Symptome :

Info : Mettez à niveau le matériel de la plate-forme Fusion 2K13 vers la plate-forme MTK5593F 2K16..

Plage d'impact : Série 2K13 Fusion 6008/ 61x8/ 6608/7008/7108

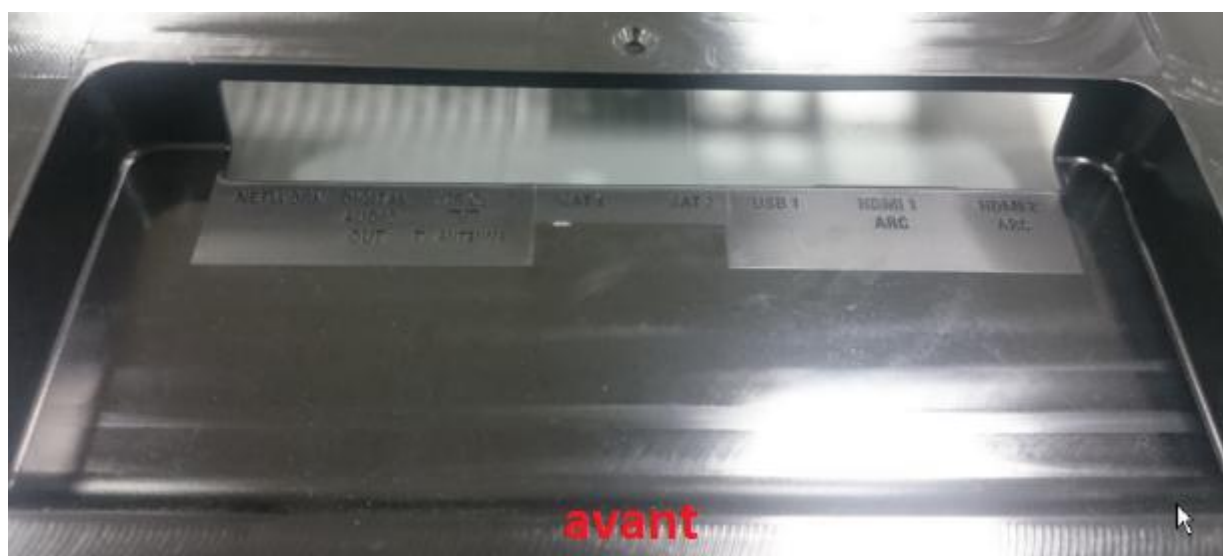
1. Remplacer SSB-715G9331 - **(A)** [se reporter à la **remarque 1**]
2. Remplacer Support inférieur d'E / S--**(B)** [se reporter à la **remarque 1**]
3. Remplacer le support Wi-Fi --**(C)** [se reporter à la **remarque 1**] Visser avec une seule vis
4. Remplacer le module Wi-Fi --**(D)** [se reporter à la **remarque 1**]
5. Remplacer le câble Wi-Fi --**(E)** [se reporter à la **remarque 1**]

6. Étiquette adhésive-IO-BTM sur le couvercle arrière- [F] [se reporter à la **remarque 1**]

7. étiquette adhésive SIDE IO Bracket--(G) [se reporter à la **remarque 1**]
8. étiquette adhésive Label-IO-SIDE sur le capot arrière —[H] [se reporter à la **remarque 1**]
9. étiquette adhésive Label-KEY sur le capot arrière —[I] [se reporter à la **remarque 1**]
10. Remplacer la télécommande J)[se reporter à la **remarque 1**]
11. Mettre à jour la NVM et le code d'option par modèles [Liste CTN se référer à la remarque 2]
<https://app.box.com/s/6sizvfy3qj3320xvob3wm6vtwtfng9r7>
